УСТАНОВЫ ВЫСОТНЫЕ ДЛЯ СТАНОЧНЫХ ПРИСПОСОБЛЕНИЙ

ГОСТ 13443—68*

Изменение № 2 ГОСТ 13443—68 Установы высотные для станочных приспособлений. Конструкция и размеры

1. Конструкция и размеры высотных установов должны соответствовать указанным на чертеже и в таблице.

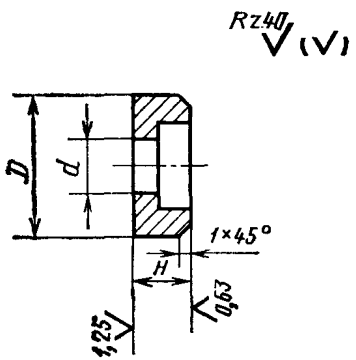
Пункт 1. Чертеж. Заменить параметры шероховатости: *Rz* 40 на *Ra* 6,3; *Ra* 1,25 на *Ra* 0,8; *Ra* 0,63 на *Ra* 0,4.
